Změnový list

**Projekt: „Zajištění kapacity a kvality SV Pardubice“
Podprojekt 1 - III. Část Intenzifikace ÚV Hrobice**

Číslo změnového listu: 1/3

Název změnového listu: Změna sendvičových panelů SO 01, SO 02

PŮDORYSNÝ REZ + 11,0

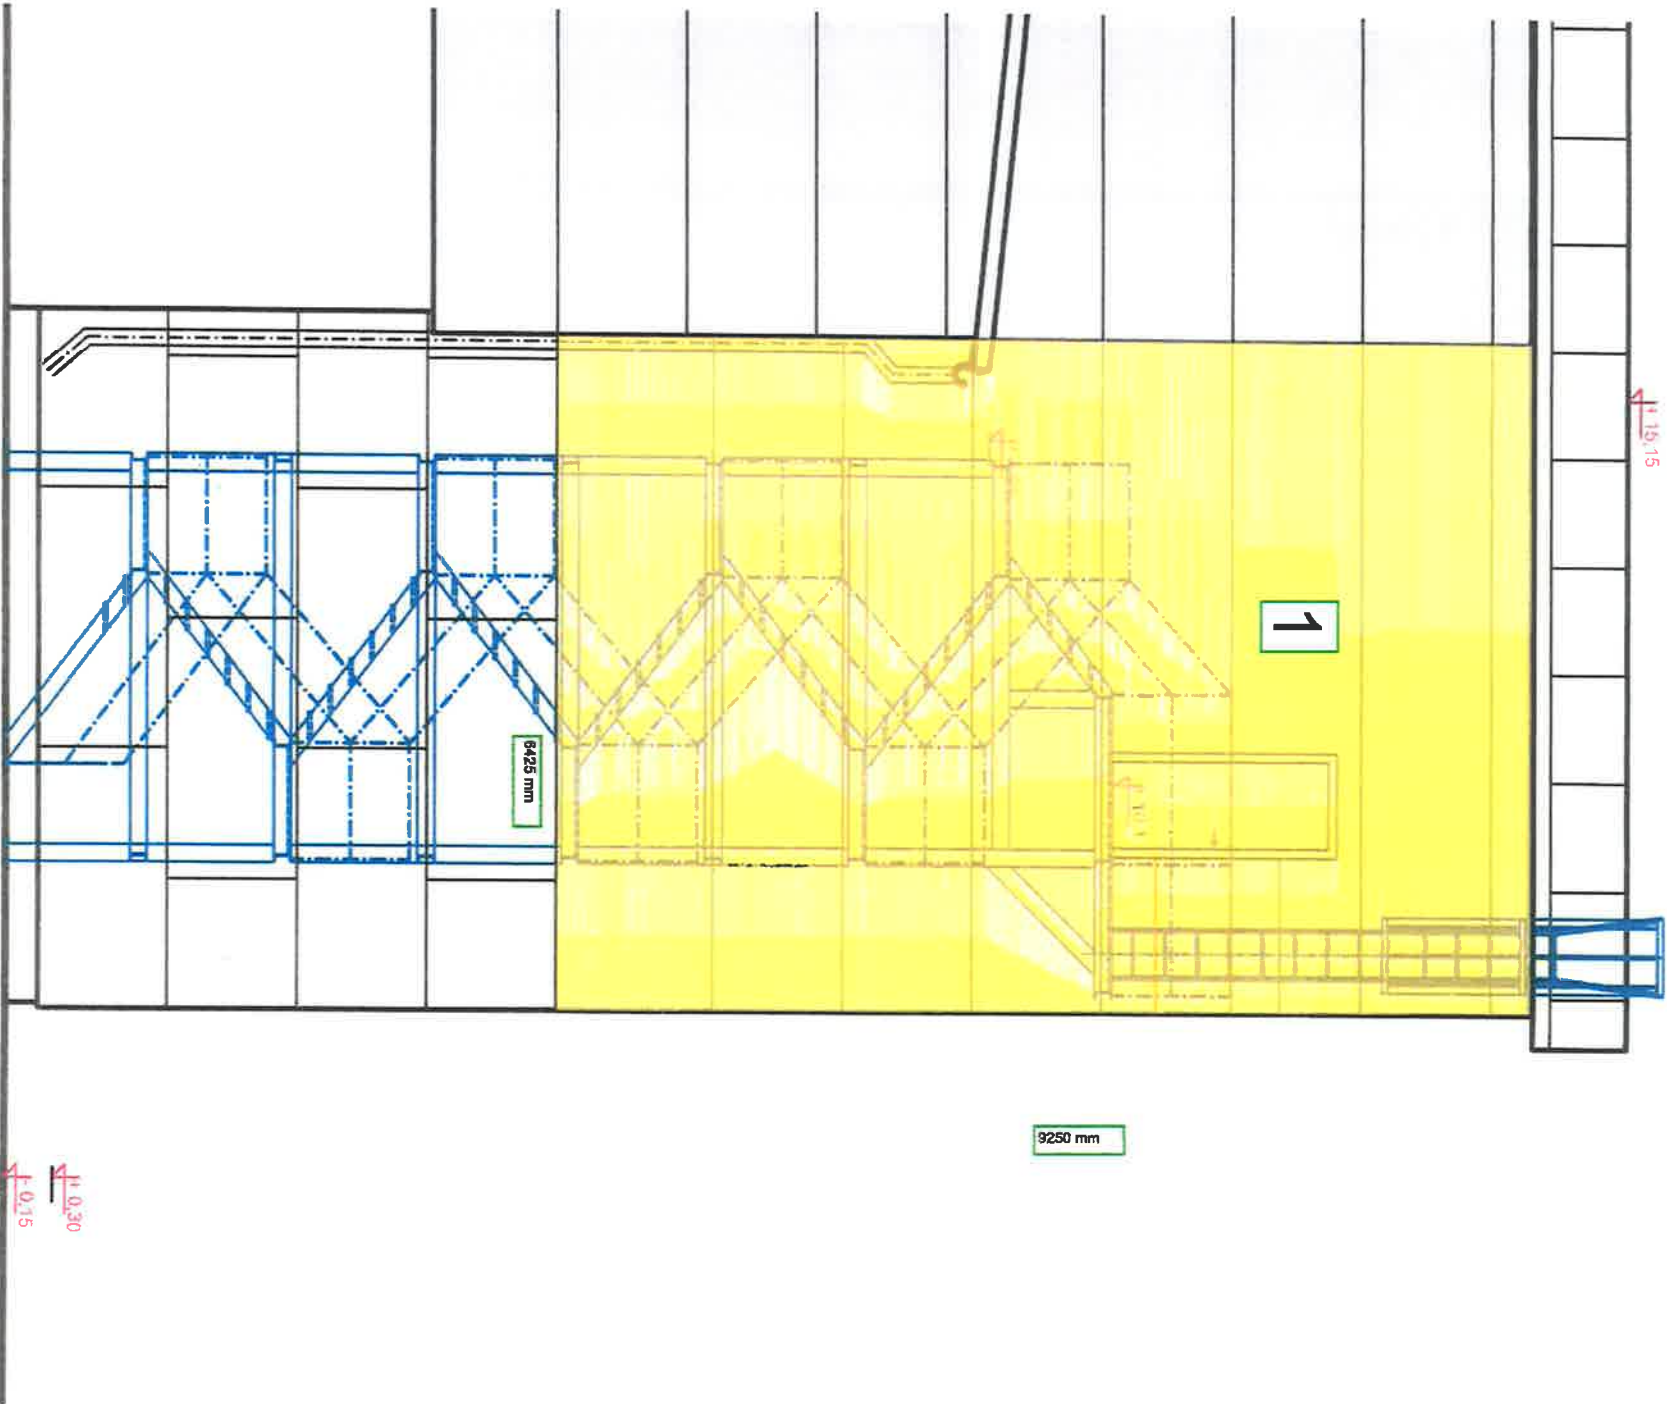
Na základě dodatečné úpravy a aktualizace projektu požárně bezpečnostního řešení stavby vzniknul požadavek na požární odolnost části sendvičových panelů a z tohoto důvodu je nutné provést změnu izolačního jádra v části obvodového pláště u požárního schodiště, požárního schodiště a propojovací lávky, která je vyznačena v příloze č. 2. Původního izolačního jádra Quadcore nedosahuje nově požadované požární odolnosti a bude změněno na izolační jádro z minerální vlny K-Roc, čímž budou splněny nové požadavky požárně bezpečnostního řešení stavby.

1) Kingspan panely SO 01 specifikace							
pozice	popis	typ panelu	tl. panelu (mm)	výplň	rozteč (m)	kladení	poznámka
1	stěna v místnostech 104 a 201 (nehořlavá konstrukce DP1 - ochrana venkovního požárního schodiště)	KS 1150 RF	200	K - Roc (přiznané kotevní prvky)	6	vodorovně	EI 120 DP1
2	stěna v místnosti 103 (nehořlavá konstrukce DP1 - ochrana venkovního požárního žebříku)	KS 1150 RF	200	K - Roc (přiznané kotevní prvky)	6	vodorovně	EI 120 DP1
3	stěna v místnostech 101 (nehořlavá konstrukce DP1 - ochrana venkovního požárního schodiště)	KS 1150 RF	200	K - Roc (přiznané kotevní prvky)	6,45	vodorovně	EI 120 DP1
4	zbytek opláštění budovy SO 01	KS 1150 NF	200	QuadCore (přiznané kotevní prvky)	6,0 - 6,45	vodorovně	EI 30 DP3 (EW 30 DP3)
5	stěny spojovacího krčku	KS 1150 FR	100	K - Roc (přiznané kotevní prvky)	max 4,0	vodorovně	EI 60 DP1
6	střecha spojovacího krčku	KS 1000 FF	150	K - Roc (přiznané kotevní prvky)			REI 90 DP1

Jedná se o změnu nezbytnou vzhledem k aktualizaci PBŘ a to z hlediska vnitřní výplně, kde původně navržená výplň Quadcore nevyhovuje v místech požárních únikových cest. V těchto prostorech bylo nutné osadit panely s výplní K-Roc.
